品質異常改善通知書

| 不具合整理No. 44F-01-013 | | |

| 品名 | 1.0MM PITCH I/O CONN REC TERM A/B/C/D |

写真・図

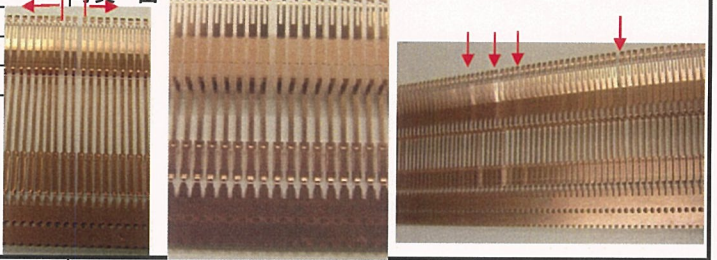
| ・端子変形（リール芯側に集中して発生） | |

リール内周側に 変形の発生。
(なぜ発生したのかを3回繰り返して真の発生原因を掘む)

製品形状的に 内周が小さいと変形が起きると思われる。
↓ (推測)

輸送と思われる

1. 内径を大きくしてみる
2. 110μm梱包の再徹底。
